OGGETTO: Procedimento autorizzatorio unico di VIA relativo al progetto denominato: "Agrivoltaico avanzato denominato RNE21 dotato di accumulo, con una potenza di 18.469,44 kWp, situato su terreni agricoli" localizzato in località Poggetto nel Comune di San Pietro in Casale Prov. (BO) con opere di connessione nei comuni di Pieve di Cento BO) e Cento (FE)." – proposto da RNE21 S.r.l.
Richiesta integrazioni (Codice pratica 202416997).

Vista l'istanza acquisita agli atti del Consorzio in data 01/04/2025 al prot. n°5463, inoltrata dalla Regione Emilia-Romagna per il rilascio di parere idraulico per la realizzazione di un pianto fotovoltaico e relativo cavidotto di connessione, tra i Comune di San Pietro in Casale (BO), Pieve di Cento (BO) e Cento (FE).

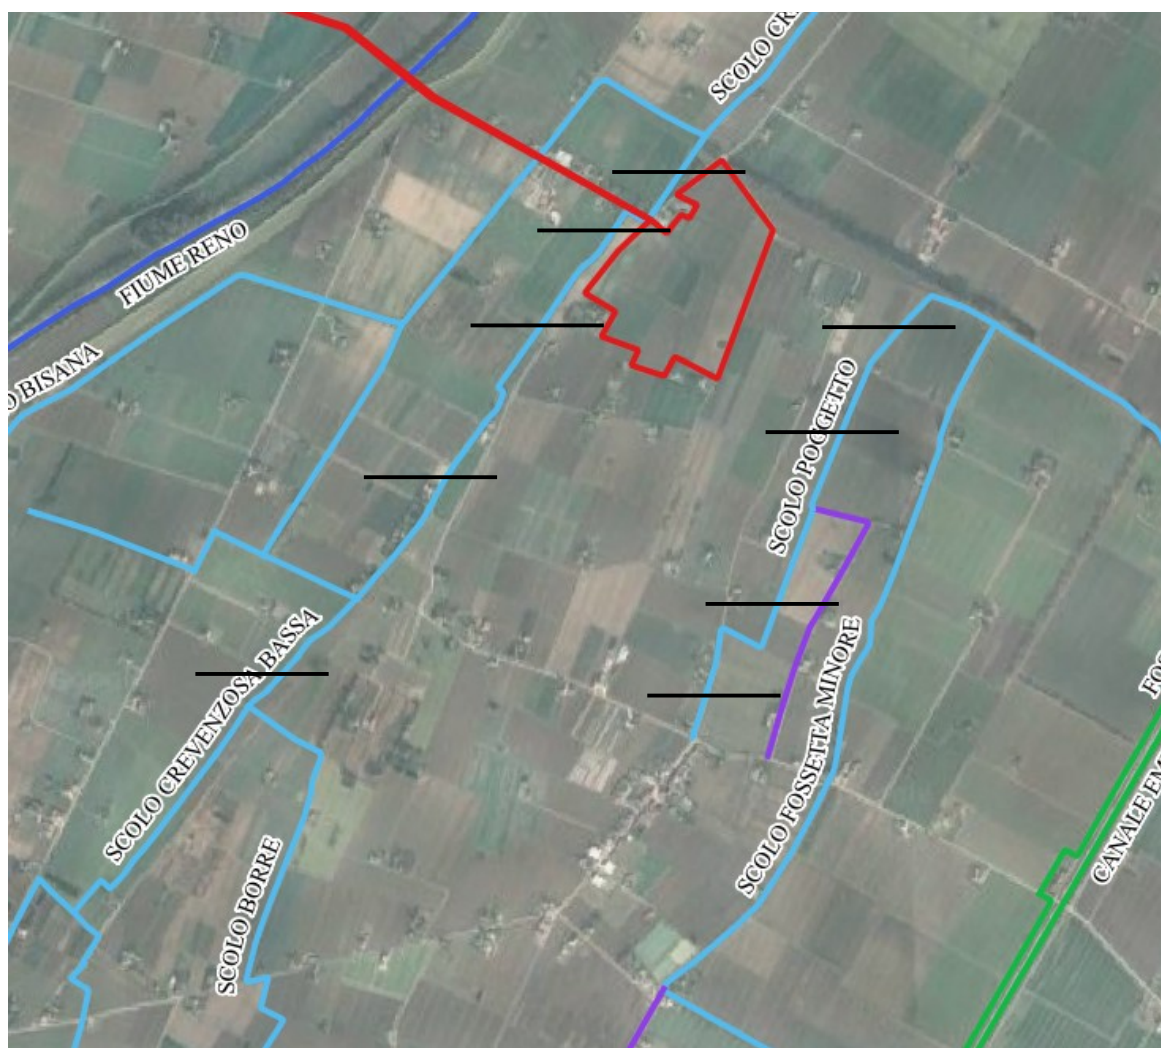
- non è stato specificato, in merito al tema dell'invarianza idraulica, che saranno realizzati due invasi idraulicamente scollegati e pertanto non è stato possibile verificare il loro corretto dimensionamento in considerazione del relativo bacino afferente;
- non è stato prodotto uno studio idraulico relativamente al Rischio Alluvioni per la pericolosità associata al reticolo secondario di pianura, così come effettuato per il reticolo principale;
- non sono stati inoltrati elaborati di dettaglio risolutivi le interferenze con la rete consortile riportata nell'immagine sopra stante.

- Sezioni del canale Crevenzosa Bassa e Poggetto su un tratto di canale lungo 1 Km (minimo n. 3 sezioni se il canale non presenta variazioni significative) **come da planimetria sottostante**. Rimane in carico al progettista confermare tale tratto o valutare e motivare diversamente il tratto da rilevare;

- planimetria sistema di drenaggio acque meteoriche con indicazione del sistema di laminazione proposto e i relativi punti di scarico;
- sezione del sistema di laminazione e dettaglio del punto di carico e scarico con indicazione delle quote di posa delle tubazioni e le loro caratteristiche geometriche;

- sezione quotata del corpo idrico recettore in corrispondenza del punto di scarico del sistema di laminazione;
- aggiornamento della relazione idraulica esplicativa inerente il rispetto del principio dell'invarianza idraulica (calcoli dei volumi, modalità di funzionamento del sistema di laminazione...); Si precisa che il macero non può essere considerato volume utile alla laminazione a meno che lo stesso non sia idraulicamente connesso al sistema proposto e sia computato, al suo interno, un vaso utile a partire dalla soglia del pelo libero dell'acqua presente nel macero stesso, coerente alle condizioni di una corretta laminazione, ovvero il completo svuotamento di tali volumi, passato l'evento meteorico, in previsione di quello successivo.
